Avis délibéré de la mission régionale d'autorité environnementale sur le projet de création d'une installation de stockage de déchets inertes par la société ISDI du Chauvilly sur la commune de Gex (01)

**Avis n° 2026-ARA-AP-ICPE-2023-
N12774**

Avis délibéré le 10 mars 2026

Figure 3: Phasage du remblaiement (source dossier)

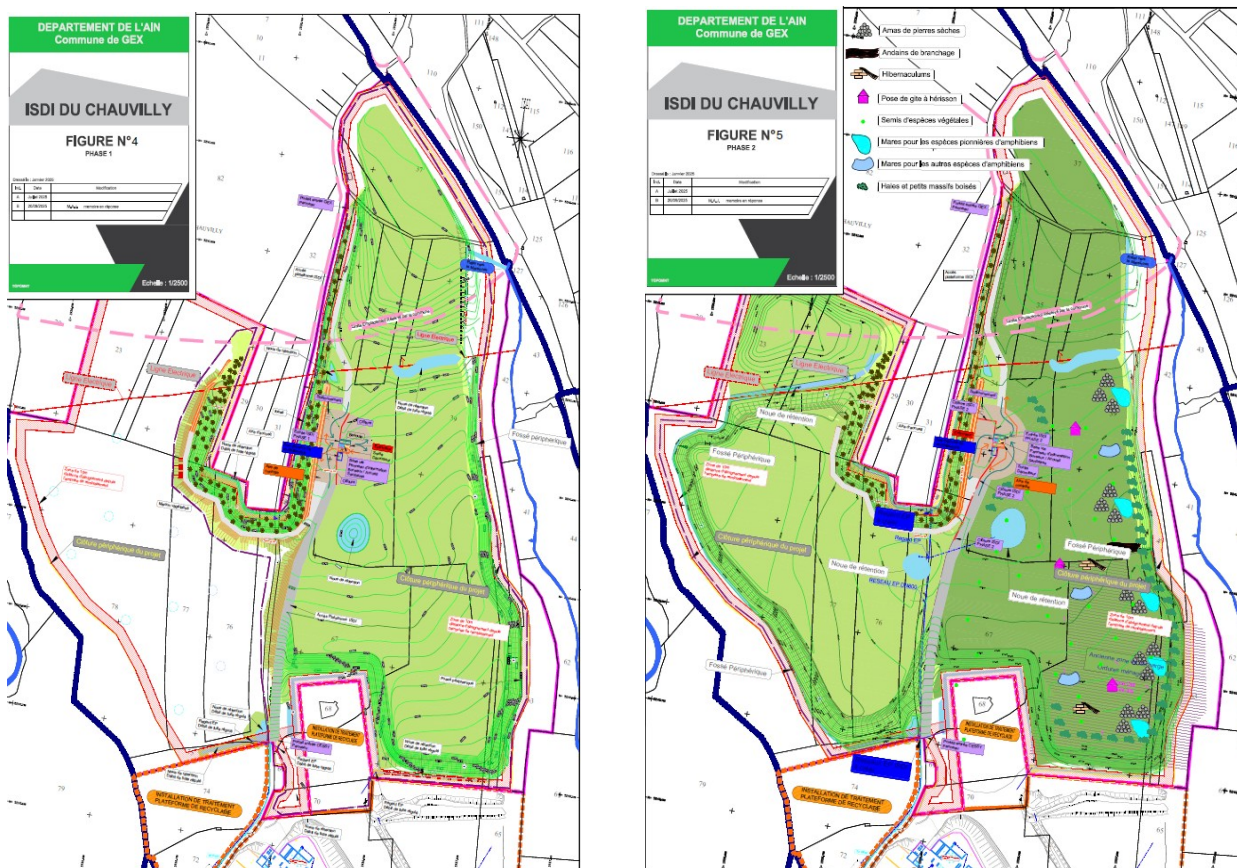
Des clôtures seront installées sur l'ensemble du périmètre délimitant l'installation. Aussi, deux portails implantés cotés nord et sud permettront l'accès des véhicules à la plateforme de contrôle d'accès via une voirie interne dont ses caractéristiques (techniques et géométriques) ne sont pas précisées au dossier.

Figure 7: Modélisation acoustique pour l'engin en position ouest et est et trafic journalier 80 PL- source annexe dossier

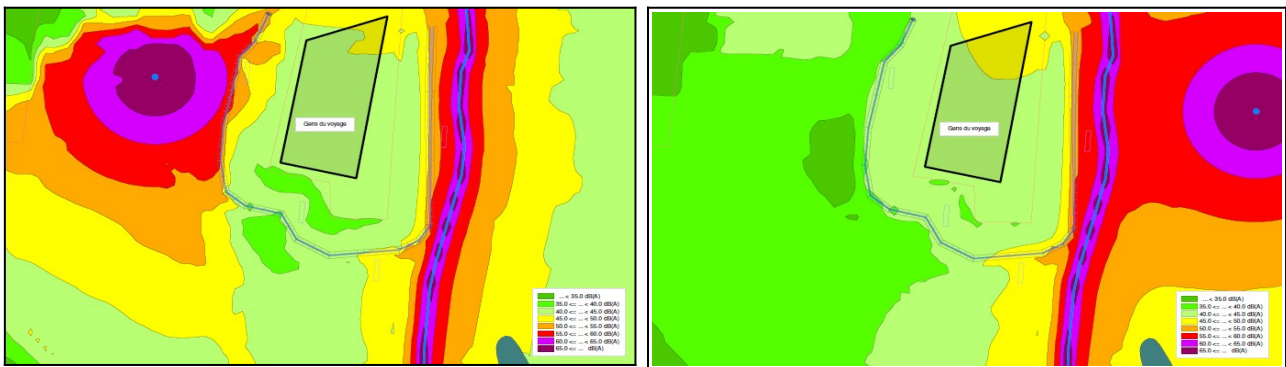
Une étude acoustique (p 266) réalisée par modélisation⁴⁰ et sur la base des résultats des niveaux sonores (bruit résiduel) datant de 8 ans, a évalué l'impact sonore du projet uniquement sur l'aire des gens du voyage située à proximité du projet. Ces impacts sont générés pendant la phase d'exploitation par la circulation des camions⁴¹ transportant les déchets inertes et par le déplacement de l'engin motorisé (bulldozer) liés aux opérations de chargement et de déchargement et aux opérations de mise en place des déchets inertes sur la plateforme.

Les différentes modélisations des émissions sonores estimées au niveau de l'aire des gens du voyage (11 variantes) suivant le trafic des camions et la station de l'engin indiquent des émergences conformes à la réglementation mais élevées⁴². Toutefois, 2 modélisations atteignent le seuil admissible limite d'émergence de 5 dB. lorsqu'il est pris en compte un trafic maximal de poids-lourds (80/jour) et lorsque le bulldozer est situé en position ouest ou est du projet malgré un niveau de bruit résiduel pris en compte non représentatif de l'état initial.

L'Autorité environnementale recommande de produire une étude acoustique par des mesures sonométriques prenant en compte un niveau de bruit ambiant représentatif de l'état actuel (circulation, installations,...) incluant l'exposition de tous les riverains, de justifier l'absence d'impact près des habitations les plus proches et notamment au droit de l'aire des gens du voyage et, dans le cas contraire, de proposer les mesures d'évitement ou de réduction appropriées complémentaires.

Figure 8: Ex d'un photomontage selon les phases préparatoire et de réaménagement (1-2) (source dossier)

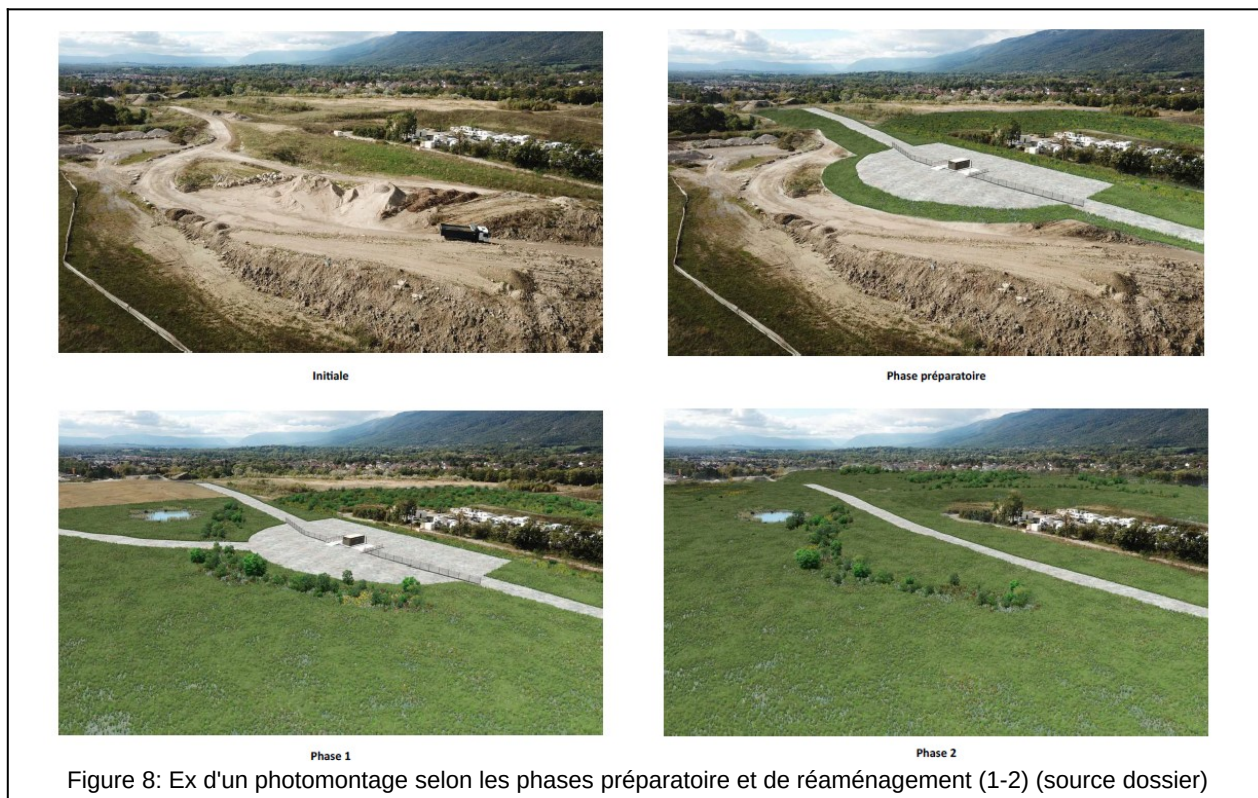
Le dossier comprend une analyse partielle des incidences paysagères et envisage quelques mesures ERC concernant le paysage et la visibilité. Ainsi, pour sa réalisation, le projet inclut notamment la limitation de la côte supérieure finale de la plateforme à la côte actuelle de la cime des haies boisées et bois bordant le site ainsi que la mise en œuvre d'un merlon paysager dès la période préparatoire afin de masquer rapidement le chantier. Également, à l'avancement de l'exploitation de l'ISDI, le réaménagement définitif de la plate-forme par la végétalisation débutera par l'extrémité nord de la partie est du site, qui est aujourd'hui la plus proche et la plus visible depuis le bourg de Gex et devrait permettre d'atténuer en quelques années cet effet. De nombreux photomontages du projet sont présentés au dossier et permettent de visualiser les modifications au cours de son exploitation et du réaménagement réalisé. Cependant, les photomontages ne sont pas suffisants des points de vue éloignés cités précédemment pour évaluer l'efficacité des mesures paysagères prévues. De plus, il manque des photomontages en saison hivernale pour restituer l'ensemble des incidences paysagères du projet sans les écrans de végétation.

Figure 9: Proposition de réseau de suivi des eaux souterraines, superficielles, des retombées de poussières et des émergences sonores (source dossier)

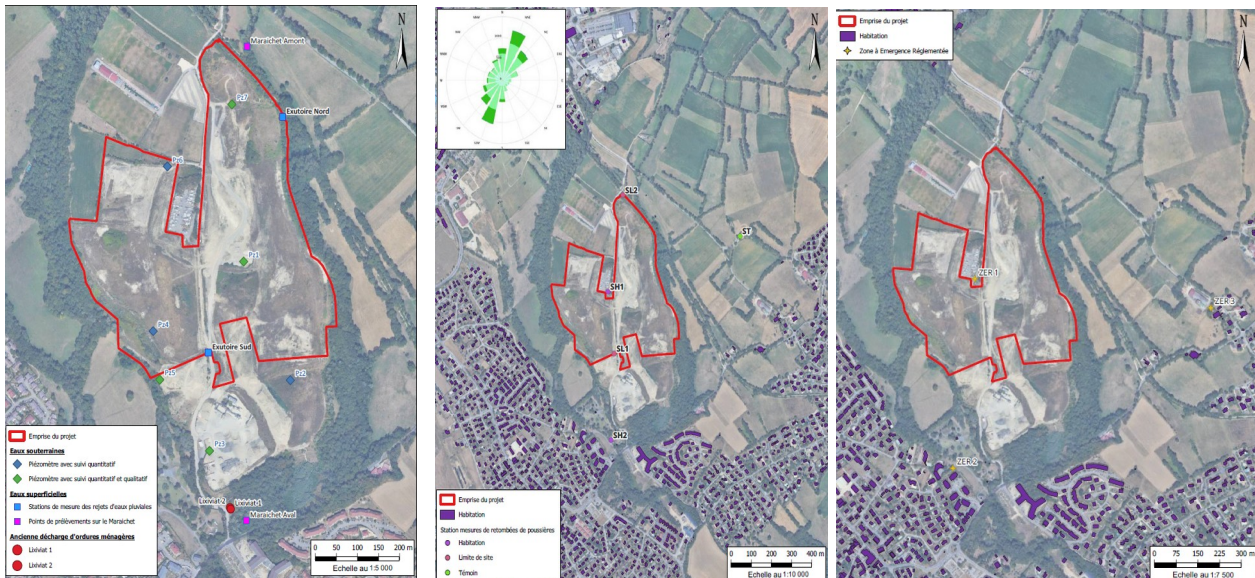
Il apparaît que le suivi des retombées de poussières est insuffisant au regard des habitations environnantes et de la fréquence de surveillance proposée et il est recommandé, conformément à l'article 25 de l'arrêté ministériel du 12 décembre 2014, de compléter, suivant la rose des vents, le nombre de mesures sur l'aire des gens du voyage au nord et près des habitations à l'ouest et au sud de l'installation suivant une fréquence trimestrielle.

Enfin, le dossier ne précise pas dans quel cadre et à quelle fréquence le maître d'ouvrage analysera l'ensemble des données recueillies et reverra, en cas d'écart par rapport aux attendus, les mesures mises en œuvre, ni comment il en informera le public.
